Gemeinde Aumühle

| Beschlussvorlage 12/370/2015 | AZ: | 12.11.2015 |
| 1. Änderung des Bebauungsplanes Nr. 6b für das Gebiet: "Bismarckallee 15" Vorstellung der städtebaulichen Idee | | |

BV: Bismarckallee 15
Darstellung Ansichten der Nachbarbebauung
17.11.2015

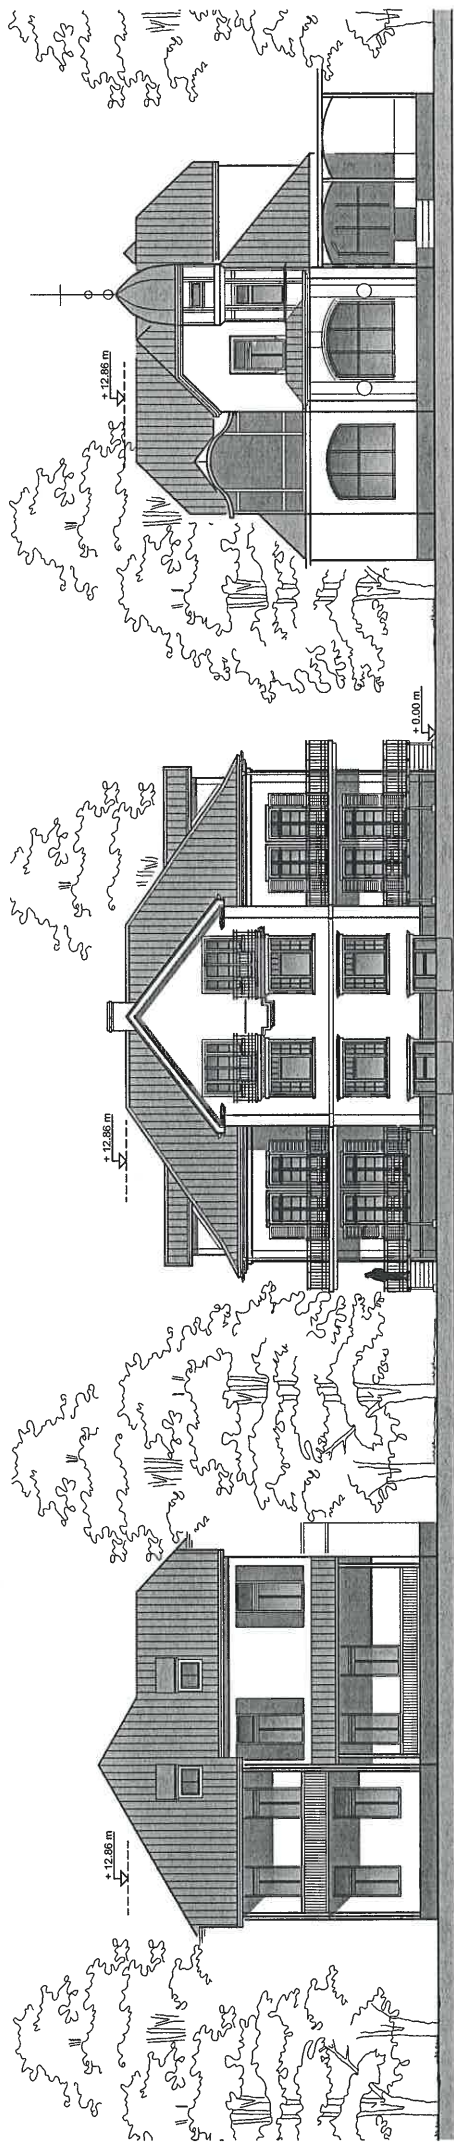
Aus Gründen des Denkmalschutzes bleibt die Planung für die Gebäude unverändert. Das Gebäude auf dem gegenüberliegenden Grundstück Bismarckallee 12 steht unter Denkmalschutz. Aus Gründen des Umgebungsschutzbereiches des Denkmals bedürfen die Gebäude auf dem Grundstück Bismarckallee 15 eine denkmalschutzrechtliche Genehmigung. Diese ist nach intensiver Absprache von der Denkmalschutzbehörde erteilt worden. Wie aus dem Ansichtenvergleich erkennbar ist, fügen sich die geplanten Gebäude von der Höhe in die Umgebung ein.

| | Die Gestaltung der Gebäudefassaden soll im Einklang mit dem in der Nachbarschaft befindlichen Kulturdenkmal „Villa Berner“ erfolgen. Dafür soll ein gesondertes Abstimmungsgespräch zwischen Frau Alsleben (Behörde für Denkmalpflege) und Herrn Schlange (Architekt) geführt werden. |
| 1. | Die Souterrainfenster müssen sich gegenüber der Obergeschossfenster unterordnen, d.h. die Sprossenteilung der Souterrainfenster entfallen. |
| 2. | Auch die kleinen Badfenster in der Nordfassade müssen sich unterordnen. Die geplanten Klappläden entfallen. |
| 3. | Die Giebelverkleidung aus profilierten Holzbrettern an der Ost- und Westgaube wirken zu historistisch und entfallen. |
| 4. | Der Dachabstand im Ortgangbereich zu den Balkonfenster an der Südfassade ist zu klein. Das Erkerdach wird um 20 cm angehoben. |
| 5. | Die Fluchtbalkonebene an der Südfassade muss in der Ausgestaltung bis auf ein Minimum (in Absprache mit dem Brandschutzgutachter) reduziert werden. |
| 6. | Die Mauerwerksriemchen im Sockelbereich dürfen nicht höher als OKFF im Erdgeschoss geführt werden. |

| 7. | Der Mauerwerkssockel wird in der Farbe „Ziegelrot“ ausgeführt. |
| 8. | Die Putzfassade wird in einem gebrochenem Weiß gestrichen. |
| 9. | Die Dacheindeckung wird mit einem glatten Dachziegel in der Farbe anthrazit und in einer matten Oberfläche ausgeführt. |
| 10. | Die Fensterläden werden in einem grau gestrichen |
